Anmodning om tilsynssag til Ankestyrelsen — Det kommunale tilsyn

Aarhus Kommunes opgørelse af anvendelsen af rammen på ca. 20 mio. kr. i VVM-tilladelsens vilkår 7 for Giber Ringvej

Giber Ringvej Gruppen (GRG)

B1, Letbane-volden — udsnit af bilag 61 ved Oddervej og letbanen (Bro nr. 16), hvor GRGs høringssvar udpegede volden (bilag 22, s. 4). Kortet navngiver ikke de røde arealer og angiver ikke, hvilket af dem der er letbanevolden.

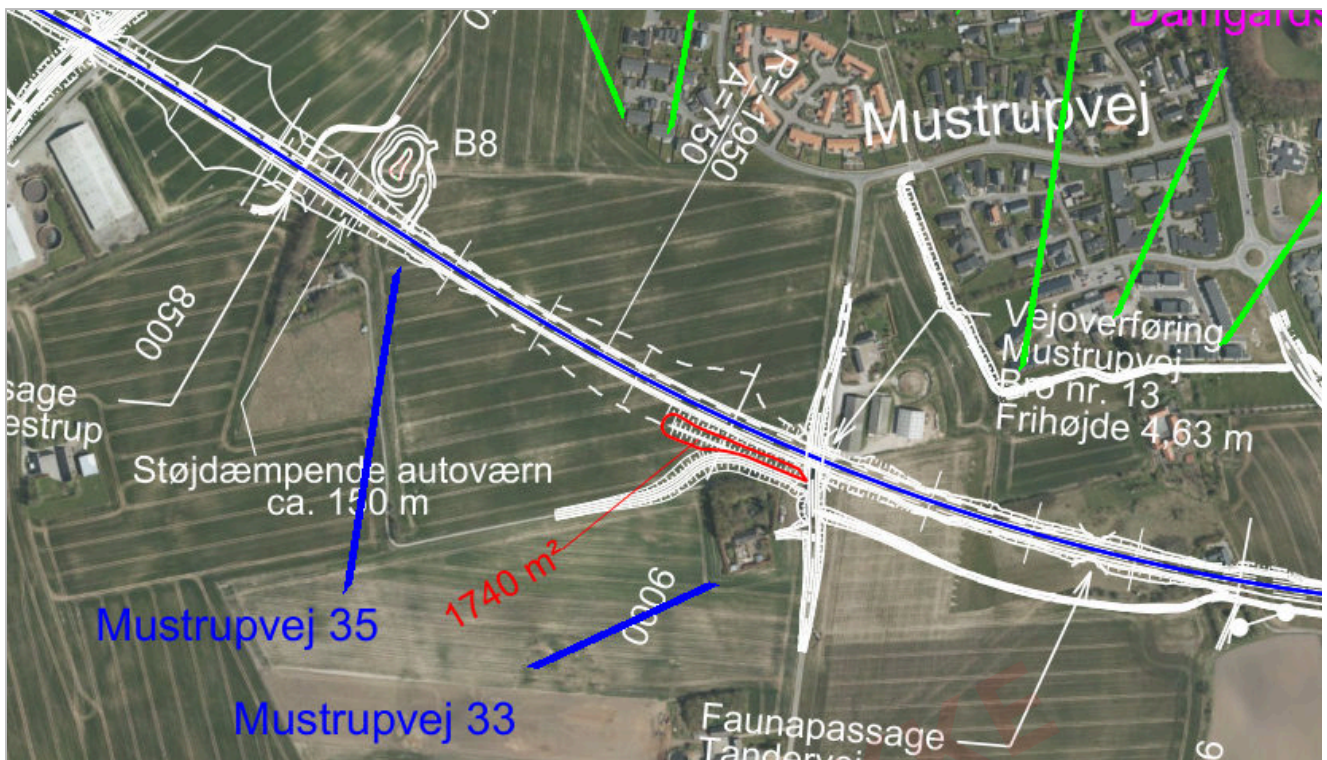
Tiltag	Rådgiverens svar
B1. Letbane-volden i Beder	"Det er korrekt at letbanevolden ikke er et støjtiltag. Der er søgt en VVM-ansøgning, men det har ikke noget med støj at gøre" (bilag 22, s. 5). Bekræftet i marts 2026: "Dette er korrekt" (bilag 16c, s. 3)
B2. Mustrupvej-volden	"Det er korrekt at der ikke er en landzonetill[a]delse, da volden/adgangsvejen er en del af projektet for at skabe adgang til ejendomme" (bilag 22, s. 5)
B3. Testrup-volden	"Rambøll har ikke lavet ansøgningen, så hvis ansøgningen ikke indeholder støj er det korrekt at den ikke skal medtages" (bilag 22, s. 6). Skærpet i marts 2026: "Den er ikke anlagt som støjvold" (bilag 16c, s. 4)
B4. Kølsmosevej/Ingerslevvej	"Det er korrekt at landzonetilladelsen ikke indeholder støj" (bilag 22, s. 6)

B2, Mustрупvej-volden — udsnit af bilag 61 ved vejoverføringen ved Mustрупvej (Bro nr. 13). Det røde areal syd for vejen er påtegnet 1740 m².

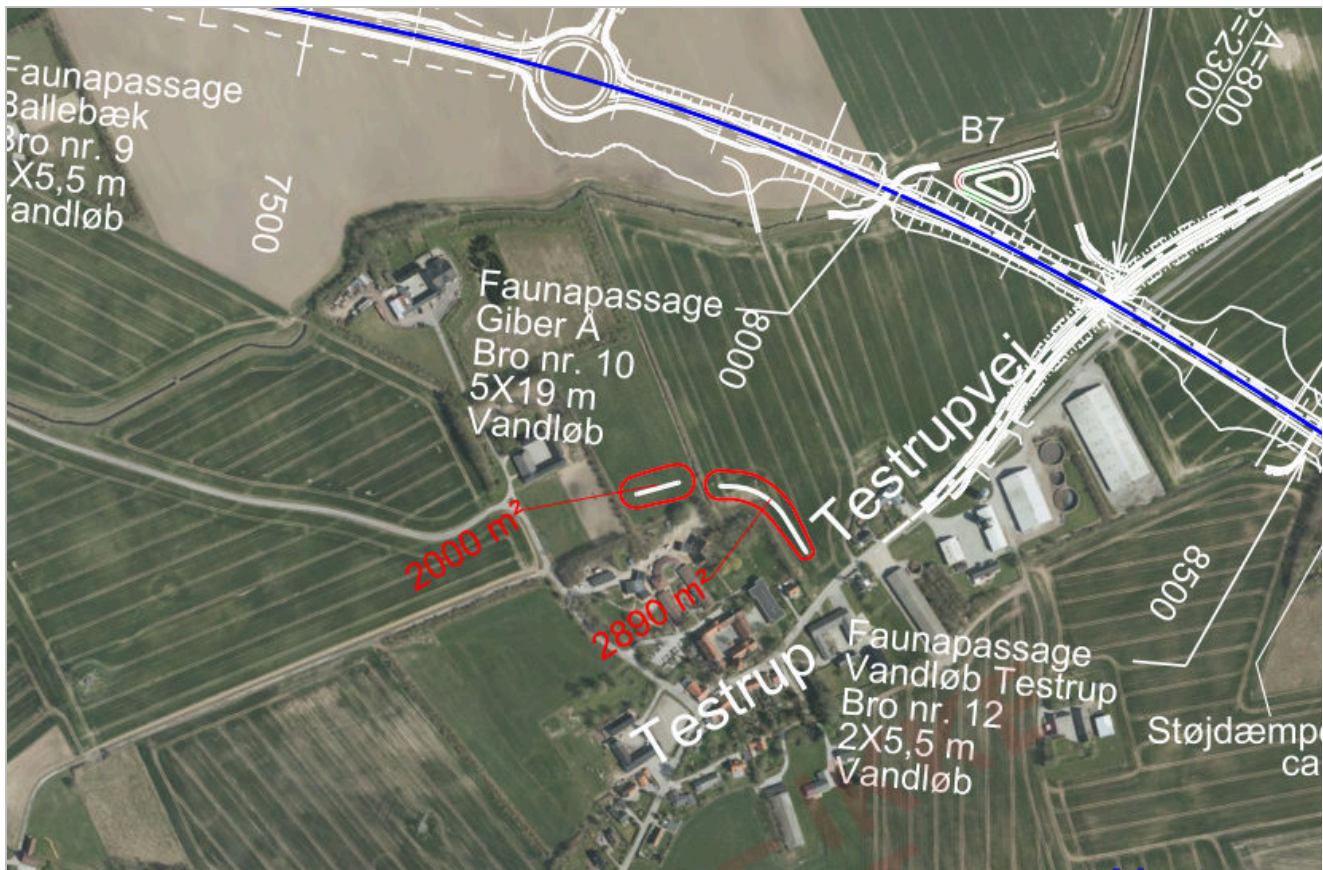
B2 hører efter rådgiverens egen forklaring til basisprojektet. Et anlæg, der er "*en del af projektet for at skabe adgang til ejendomme*", er hverken supplerende eller øget støjdæmpning; det er en del af det, byrådsbeslutningen betegner som det, der *fastholdes*. Der gøres ikke gældende noget om anlæggets lovlighed i øvrigt.

B3, Testrup-volden — udsnit af bilag 61 ved Testrup, hvor kortet markerer to røde arealer syd for vejen.

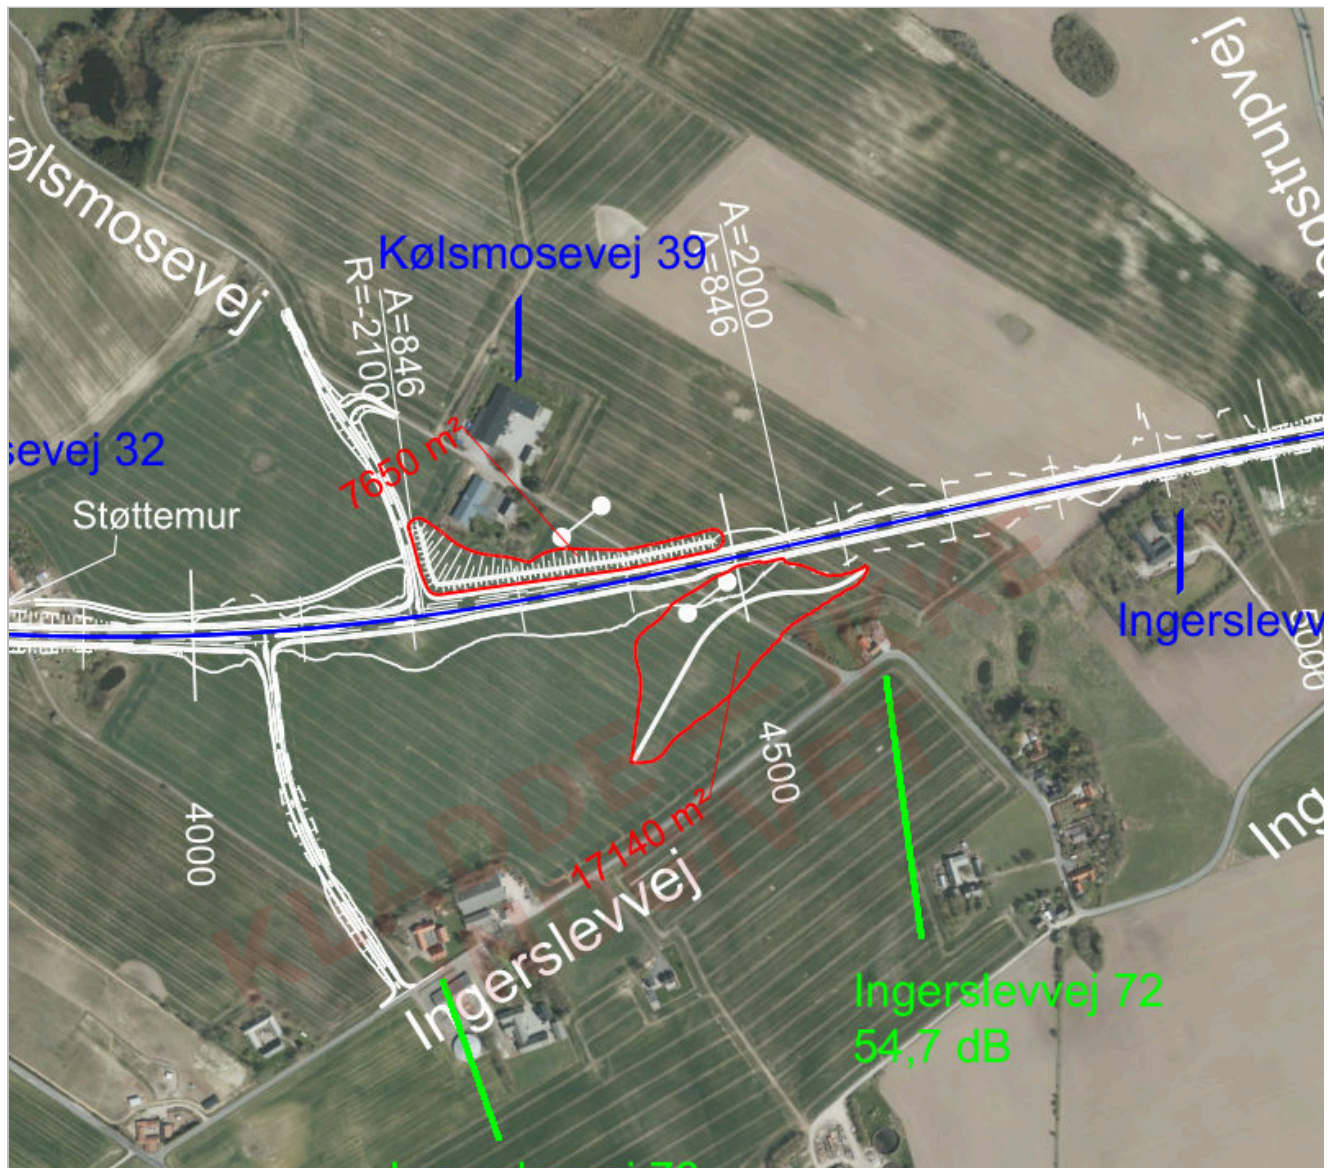
B3 er godkendt med en begrundelse, der ikke angår støj. Anlægget ved Testrup Højskole er med-delt landzonetilladelse den 24. marts 2021 til "etablering af bakker ved Testrup Højskole på Tingskovvej 12". Efter det for GRG oplyste nævner tilladelsen ikke støj, men begrunder med udsynet: "Vi har herud-over lagt vægt på, at bakkerne/volden vil medvirke til, at der fra højskolen ikke er direkte udsigt til Ber-der-Bering vejen." Det svarer til Rambølls senere tilkendegivelse om samme anlæg: "Den er ikke anlagt som støjvold."

Forholdet er forelagt forvaltningen som spørgsmål C4 i afklaringsnotat 2 af 8. april 2026 — "[j]ordvoldene er godkendt med henblik på at afskærme udsynet til vejen (visuel afskærmning, ikke støj). (...) Er volden et støjtiltag?" — jf. bilag 12, s. 4. Spørgsmålet er ikke besvaret.

B5, Nymarks Allé — udsnit af bilag 61 mellem Tandervej og Nymarksvej. Det lange røde areal nord for vejen er påtegnet 18210 m².

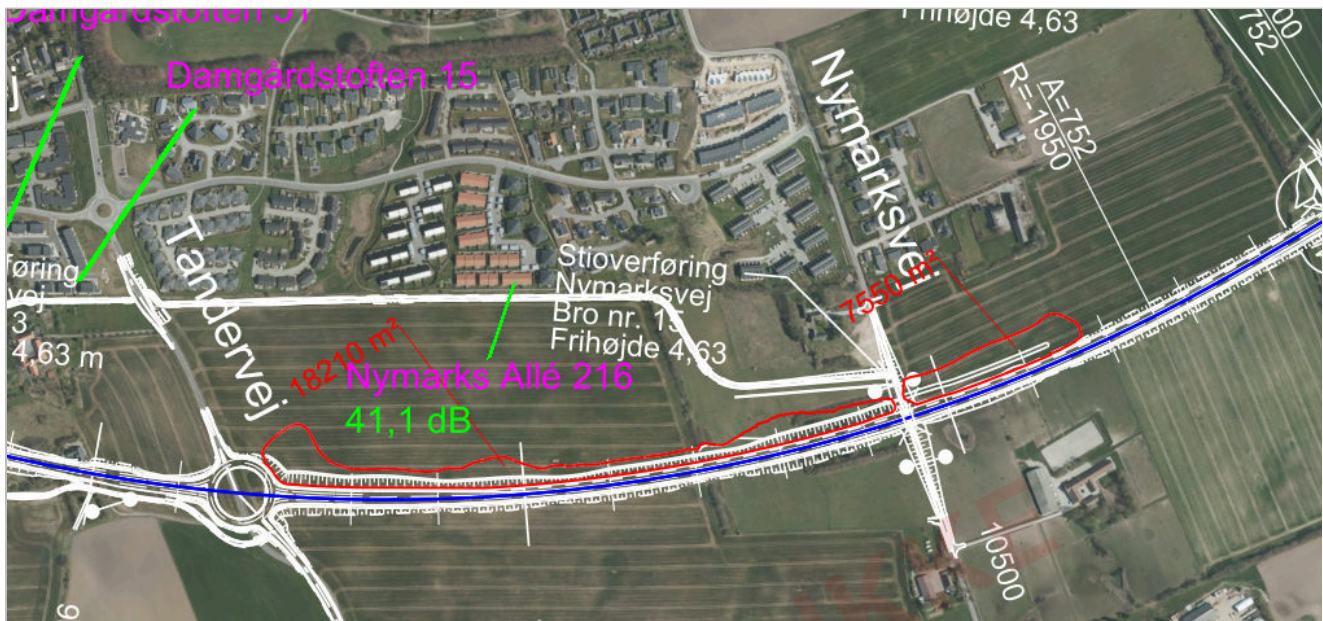
Langs nordsiden af vejen mellem Tandervej og Nymarksvej er jorden hævet ca. 1 meter over terræn på en strækning af ca. 750 meter. Kommunen har givet to forskellige forklaringer på, hvad anlægget er.

Det, der bestrides. Det bestrides ikke, at anlægget er etableret, at det har en vis støjmessig virkning, eller at en støjvold hensigtsmæssigt kan udformes med flade skrånninger, så arealet efterfølgende kan dyrkes — en sådan udformning tjener netop tillige [vilkår 2's](#) krav om landskabelig tilpasning. Spørgsmålet er ikke, hvad anlægget kaldes, men om det er dokumenteret som den **supplerende** ("øgede") støjdæmpning, vilkår 7 kræver. Det er det ikke:

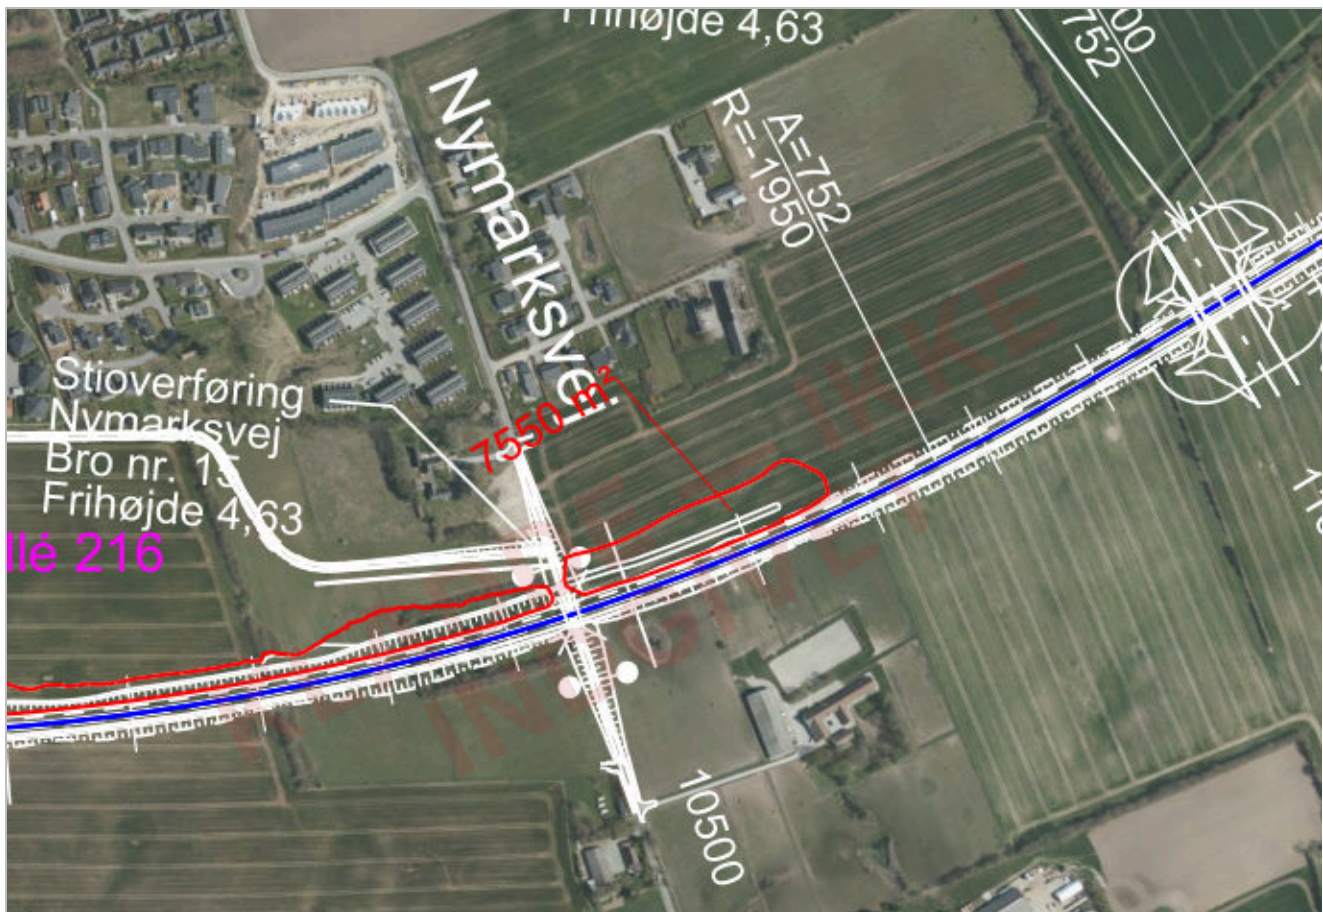
- **Prisen er ikke udskilt, og den beregnede virkning ligger i kortets laveste interval.** Anlægget indgår i opgørelsen over rammens anvendelse som en af de volde, der samlet er anslået til ca. 18,5 mio. kr. Hvor stor en del af beløbet det udgør, er ikke oplyst. Virkningen er derimod beregnet: Rambølls effektkort af 29. juli 2019, jf. [bilag 10c](#), viser ved Nymarks Allé en ændring i støjniveauet i kortets laveste interval, mellem 1 og 2 dB, og fladen når kun ind over de sydligste boliger. Kortet viser den samlede virkning af "støjvolde, støjskærme og yderligere afgravning" ([bilag 10a, s. 5](#)); de 1–2 dB er derfor ikke nødvendigvis voldens alene.

- **Virkningen falder hovedsagelig på åbent land.** Samme effektkort viser, at den beregnede effekt i altovervejende grad falder på åbent land, og at skrånningen er anlagt, hvor vejen i forvejen er ført ned i terrænet og dermed allerede afskærmet. Boligbebyggelsen længere mod vest — mellem Tandervej og Mustrupvej, hvor vejen ligger hævet — er ikke tilgodeset. Vilkår 7 kræver øget støjdæmpning *ved Mårslet*; et tiltag, hvis virkning hovedsagelig falder på marken, opfylder ikke det formål. Indvendingen angår tiltagets **placering**, ikke størrelsen af dets virkning.
